原子力所在地域首長懇談会 座長
東海村長 山 田 修 殿
県央地域首長懇話会 座長
水戸市長 高 橋 靖 殿

日本原子力発電株式会社
取締役社長 濱 田 康 男

東海第二発電所の設置変更許可申請(安全審査申請)に係るご質問について[ご回答]

東海第二発電所の設置変更許可申請(安全審査申請)に係るご質問について[ご回答]

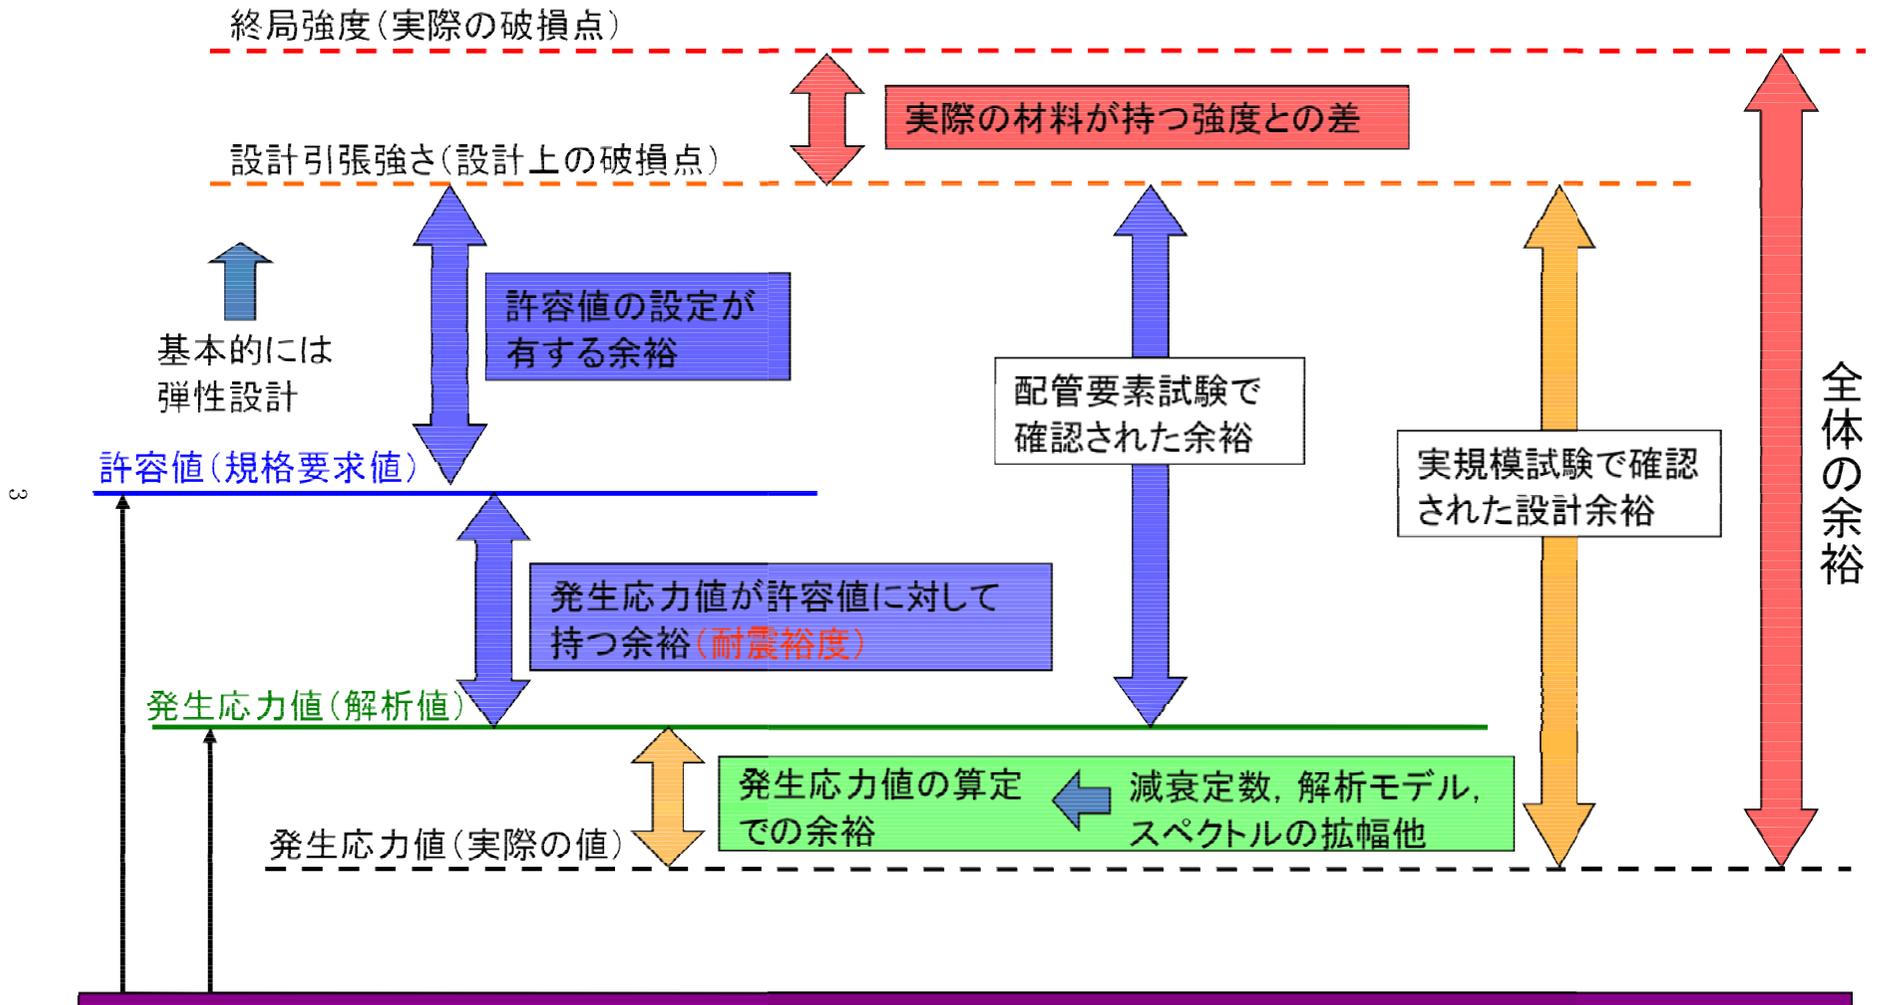
・福島第一原発の検証が十分なされていない不透明な状況にあり、揺れにより施設や設備がどれだけ影響を受けるか、事故の検証が十分に反映されていないと考える。著しく施設や配管が影響を受ければ、放射性物質の閉じ込め、冷却機能に影響を及ぼす問題である。

検討会は、適宜実施されておりますが、昨年11月25日に実施された第5回検討会において、「地震後の小規模な冷却材喪失の可能性」や「逃がし安全弁不動作による小規模冷却材喪失の可能性」について、検討が実施されているが、いずれも、小規模冷却材喪失はほぼ発生していないとしています。

地震後に小規模なLOCA が発生し、保安規定で許容される程度の漏えい(漏えい面積 液相 2mm^2 又は気相 8mm^2)があると仮定した場合、解析結果は、実測値と大きく異なります。他方、漏えいがないとした場合、解析結果は、概ね実測値と一致することとなりました。

これらから、地震時に小規模なLOCA が発生したとしても、その規模は保安規定で許容される漏えい量を超えるものではなく、ほぼ漏えいはなかったと考えられます。

津波到達後に、逃がし安全弁が不動作となる漏えいを仮定し、次の異なる漏えい量による解析を行いました。

- ・津波到達後に逃がし安全弁が不動作となる小規模なLOCAが発生した場合、早期に原子炉圧力が低下し、実測値(地震後約5.4時間に約7 MPa)と乖離する結果となりました。
- ・津波到達後に逃がし安全弁が不動作となる小規模なLOCAが発生しますが、漏えい量が上記より少ない場合、原子炉圧力が非現実的な高い圧力に達する結果となりました。

これらから、逃がし安全弁が不動作となる漏えいを仮定すると、漏えいの量にかかわらず、解析結果は実測値と合致しないこととなり、逃がし安全弁の不動作自体を仮定することは困難です。

図1 港湾内外におけるデータ採取地点

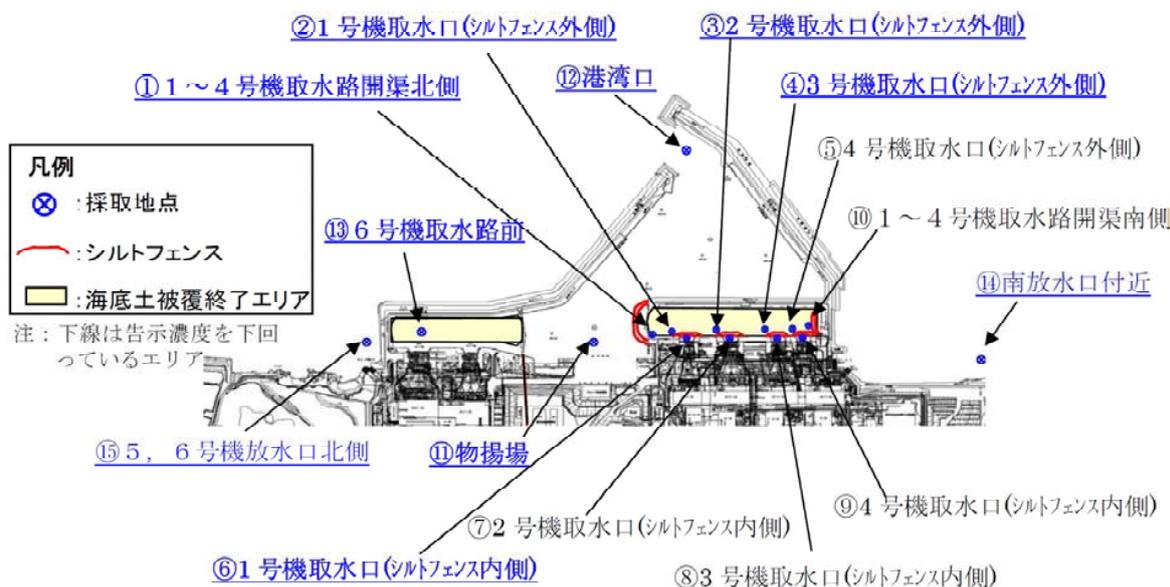
- ・放射性物質の拡散抑制対策として、放水による叩き落とし、汚濁防止膜（遮断フェンスのような物）による海洋への拡散を防止する考えであるが、どの程度の効果があるものか疑問である。

汚濁防止膜（シルトフェンス）は、港湾・海岸及び河川工事において、汚濁拡散を防止するために利用されています。汚濁防止膜（シルトフェンス）を設置することにより、汚染水の外洋への拡散を低減することが可能と考えます。

(注) 外洋への拡散を 100%防止することはできず、また、定量的効果は確認できていません。

なお、参考として、福島第一原子力発電所では、事故後、汚染水の海洋流出に対処するため港湾内の一部に汚濁防止膜が複数設置されています。ここで港湾付近の海底土のセシウム濃度を測定した結果、汚濁防止膜の外側の方が内側よりもセシウム濃度が低くなる傾向が得られており、汚濁防止膜が海洋への汚染拡大を抑制していると推定されています。(参考)

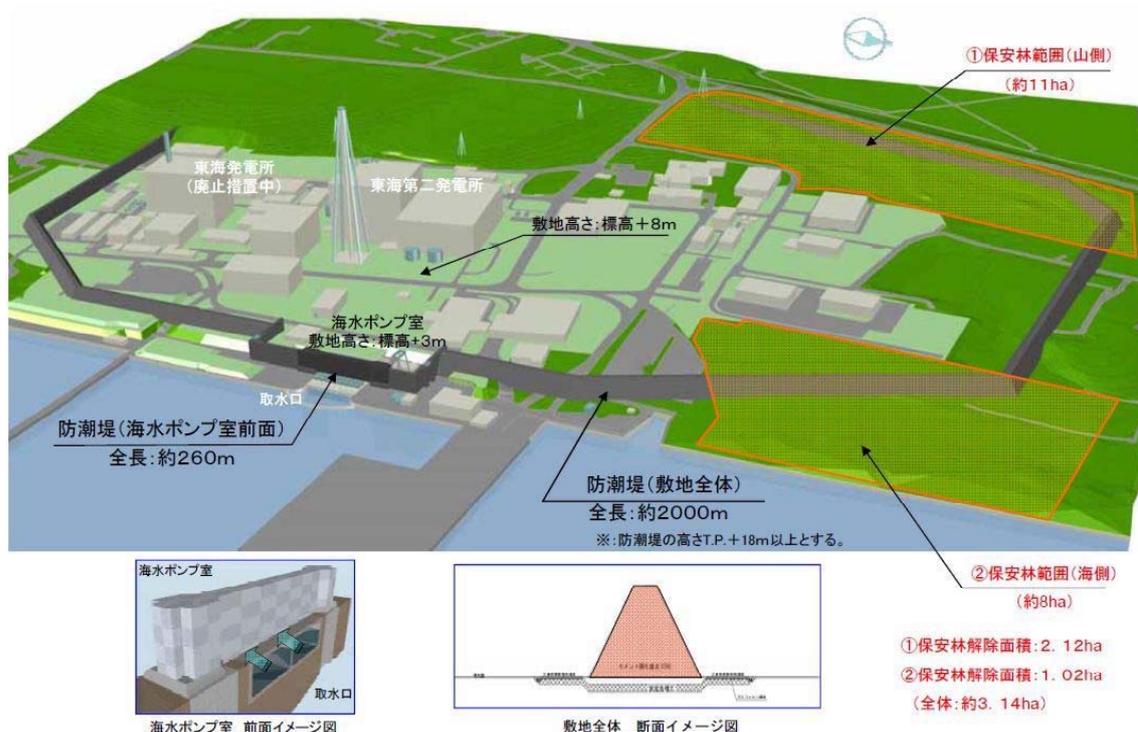
・津波対策として防潮堤を設置するとしているが、工法、形状等について再度検討することはあるのか。

防潮堤の構造については、海水ポンプ室周辺は、鉄筋コンクリート造のL型防潮壁を採用し、敷地全体を囲う範囲には、セメント改良土による築堤を採用した防潮堤を設置することとしています。

防潮堤については、既に基礎部分の掘削調査等に着手しているところであるが、今回の設置変更許可申請において、津波の再評価を行った結果、従来想定していた防潮堤高さ 17m を超える結果（防潮堤位置での遡上高さ）が評価されたことから、防潮堤高さを 18m 以上に見直すこととしました。

防潮堤高さについては、設置変更許可申請における津波評価（防潮堤位置での遡上高さ 17.2m）を踏まえて設定しましたが、海水ポンプ室L型防潮壁と敷地を囲む築堤部分の接続箇所である隅角部に津波が集中した結果、遡上高さが大きくなっていることが確認されています。

見直した津波評価は、これまでに検討を実施してきた防潮堤の配置や構造等を基本として評価を進めてきたものであり、設計基準津波に対する余裕の確保等の観点で、配置や構造等の見直し検討を進めているところであり、これらの検討結果を踏まえて、最終的な構造、形状等について、適切に決定することとしています。
